Internremiss. Inbjudan till samråd om förslag till detaljplan för Båtvaggan 1 i stadsdelen Sättra, S-Dp 2017-19118. Svar senast 2019-10-29. Anmäls till nämnd 2019-10-28 ?

Svar på internremiss från Stadsbyggnadskontoret, DNR 2017-19118.

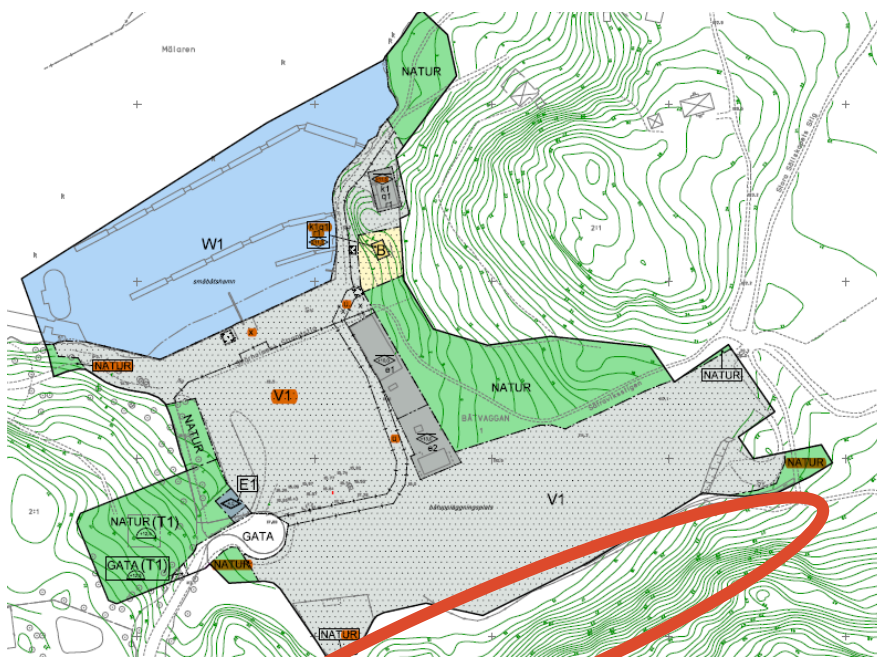
Förvaltningen noterar dock att det saknas förslag på trygg förbindelse för oskyddade trafikanter som vill röra sig mellan grönområden inom detaljplaneförslaget.

Markering i rött på bilden ovan visar att det saknas en trygg förbindelse mellan grönområdena. Sträckan används ofta idag av

både gång- och cykeltrafikanter som är oskyddade mot den biltrafik som finns på platsen.

Sträckan är även stadsdelsförvaltningens huvudväg in i reservatet från detta håll, samt den enda vägen till ett antal hus som Fastighetskontoret förvaltar inne i naturreservatet. Förvaltningens driftsfordon, traktorer och lastbilar, använder denna väg frekvent och det är viktigt att denna användning kan fortsätta.

Vilken typ av plan som är lämpligast för att säkra förbindelsen för oskyddade trafikanter är en fråga för stadsbyggnadskontoret men stadsdelsförvaltningen vill skicka med att en trygg gångväg i planen måste tas i beaktande.
